## 改善箇所説明図

A矢視(本図は左側を示し左右同様)

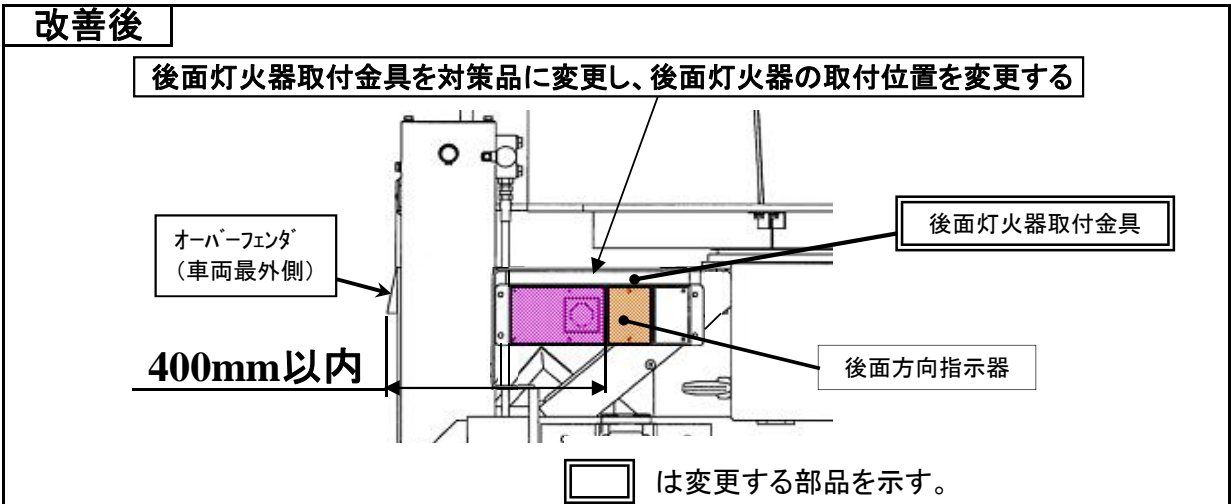
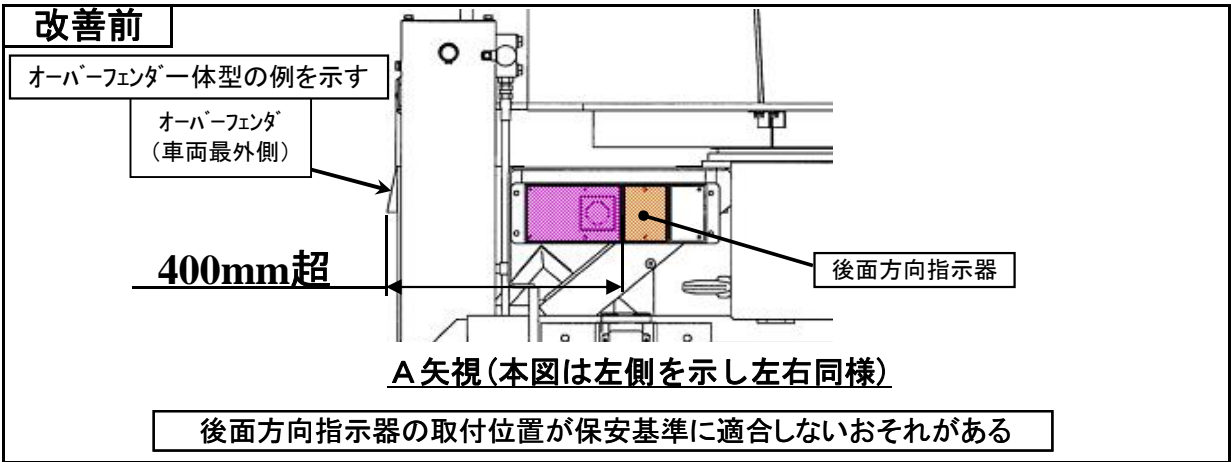
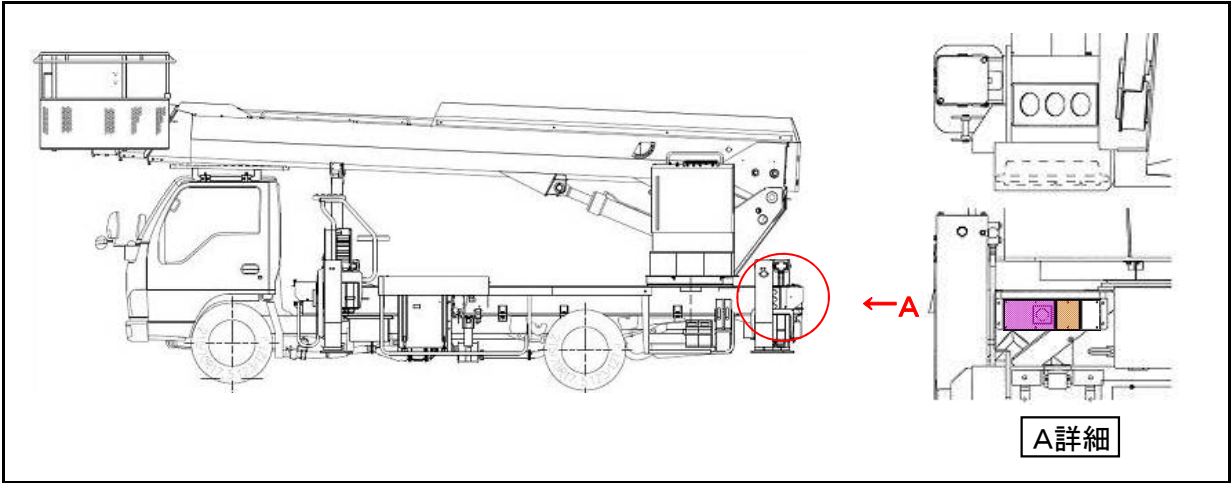
高所作業車において、架装時に移設した後面灯火器の取付位置が不適切なため、後面方向指示器の取付位置が道路運送車両の保安基準(方向指示器の照明部の最外縁が自動車の最外側から400mm以内となるように取り付け)に適合しないおそれがある。

後面灯火器取付金具を対策品に変更し、後面灯火器の取付位置を変更する。
